ORD. N° : 2012  
ANT. : PROYECTO DE ROTURA Y REPOSICIÓN  
DE PAVIMENTOS POR MEDIDAS DE  
MITIGACIÓN PARA AMPLIACIÓN DE  
CLÍNICA LA PORTADA, ANTOFAGASTA.  
MAT. : ENVÍA OBSERVACIONES A PROYECTO  
DE ROTURA Y REPOSICIÓN DE  
PAVIMENTOS POR MEDIDAS DE  
MITIGACIÓN PARA AMPLIACION DE  
CLINICA LA PORTADA, ANTOFAGASTA.  
ADJ. : No hay

Antofagasta, 14 agosto 2025

Figura 1

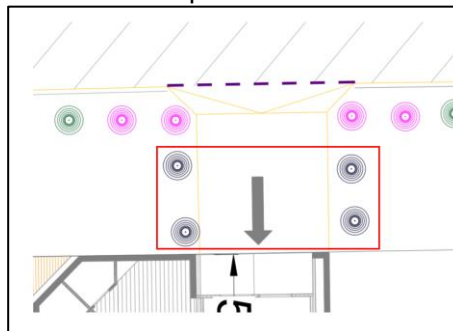
2.1. Indicar si los bolardos de color azul corresponden a elementos proyectados, (ver figura 1).
